3757-19

Mosar 10 Bláskógarbyggð

höfundarstíki: Agust Halsteinnsson arkitekt
 verk: 06-16-01
 kvæði: 1:100
 efni: Útlit og snið.
 dags: 31.05.2019 a: 12.07.2019 b: c: d:

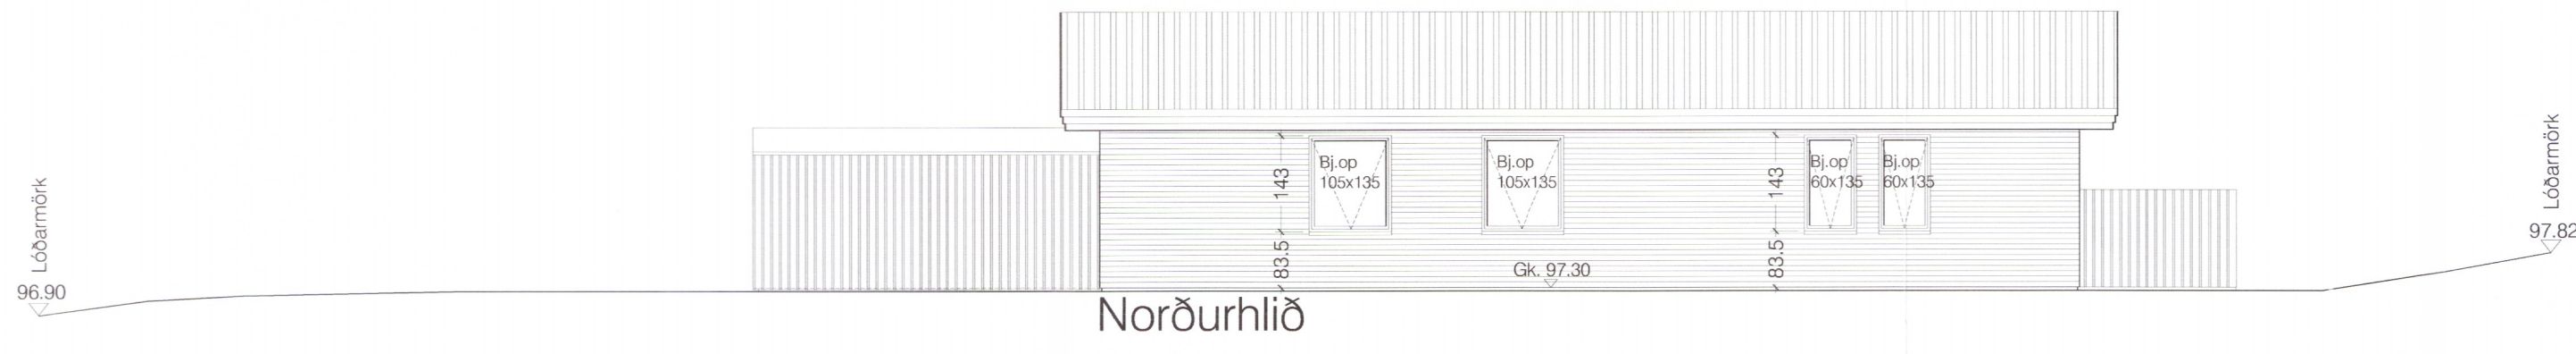
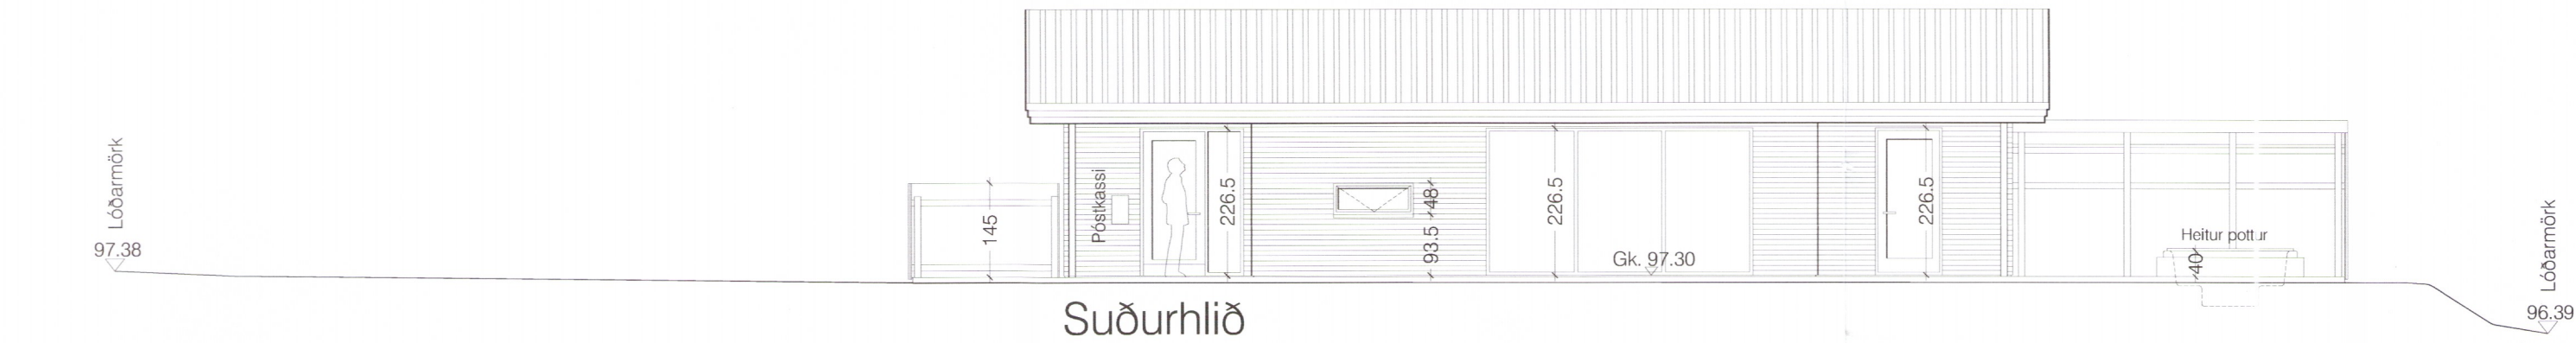
- Breytingar A, dags. 12.07.2019:
1. Neðri brún á gluggum í forstofuherbergjum er hækkuð til jafns við aðra glugga á norðurhlið.
 2. Glugga á suðurhlið í alrými er hliðrað til og hann sikkaður niður í gólf. Gluggi með öryggisgleri.
 3. Nýr opnanlegur gluggi á suðurhlið.
 4. Útipallur er steyptur í stað timburklæðningar.
 5. Allir útveggir eru klæddir með litaðri láréttri bárujárnsklæðningu í stað timburklæðningar.
